Rapport de contrôle d'installations électriques à basse et à très basse tension

RÉF. 88/2025/112376/D01:1

DATE DU CONTRÔLE 04/08/2025 (12:00 - 12:45) AGENT VISITEUR Philippe Da Silva
 ADRESSE DU CONTRÔLE Avenue de la Charmille 18 (étage 12eme (en sortant de l'ascenseur , porte au fond à gauche) 12J) - 1200 Woluwe-Saint-Lambert TYPE DE CONTRÔLE Visite de contrôle (6.5.)

Schéma(s) unifilaire(s) de l'installation

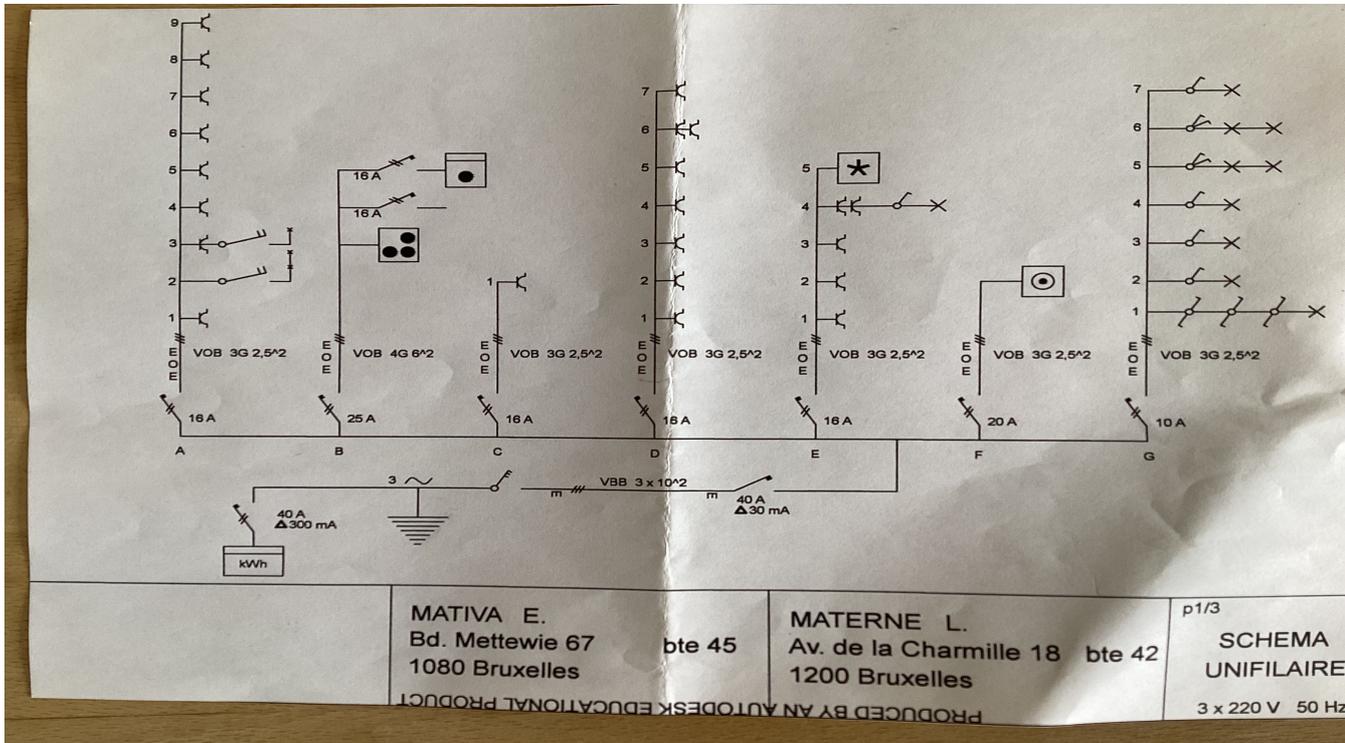
Conformité schéma(s) unifilaire(s) et plan(s) de position	Pas OK	Nombre de tableaux	2	Nombre de circuits	1 + 7
Description tableau(x) voir plan(s) dans annexe(s)					
Les fondations datent	D'avant le 1/10/1981	Dispositif différentiel de tête	ID - 40A - 300mA - type A - test OK		
Type d'électrode de terre	Piquets - Prise de terre commune	Dispositif différentiel supplémentaire	ID - 40A - 30mA - type A - test OK		
Résistance de dispersion de la prise de terre (Ω)	24,5	Fixation/Etat/Détérioration matériel	Pas OK		
Conformité des liaisons équipotentielles et des PE	NA - concerne les parties communes	Contrôle visuel appareils fixes et/ou mobiles	Pas OK		
Test de continuité	Pas concluant	Protection contre les contacts directs	Pas OK		
Contrôle boucle de défaut	Concluant	Résistance générale d'isolement (MΩ)	17,11		
Protection contre les contacts indirects	Pas OK	Adéquation DPCDR - prise de terre	OK		
		Adéquation protections surintensités - sections	OK

- Interrupteur(s) et/ou socle(s) de prise et/ou boîte(s) de dérivation ne sont pas fixés correctement. - 1.4.
- Les schémas unifilaires et plans de position ne correspondent pas à la réalité. - 3.1.2.;6.4.6.;6.5.7.;9.1.2.

- Les schémas unifilaires et plans de position doivent renseigner l'adresse de l'installation, les coordonnées du responsable des travaux et du propriétaire. Ces derniers devront signer et dater ces schémas.
- L'appareillage électrique fixe ou à poste fixe suivant n'est pas présent - lave-vaisselle/cuisinière
- Les liaisons équipotentielles principales qui font partie des parties communes n'ont pas été contrôlées.
- L'habitation étant meublée, il se peut que tout n'a pu être vérifié.
- Lors d'une rénovation de l'installation électrique, les dérogations pourraient ne plus être appliquées.
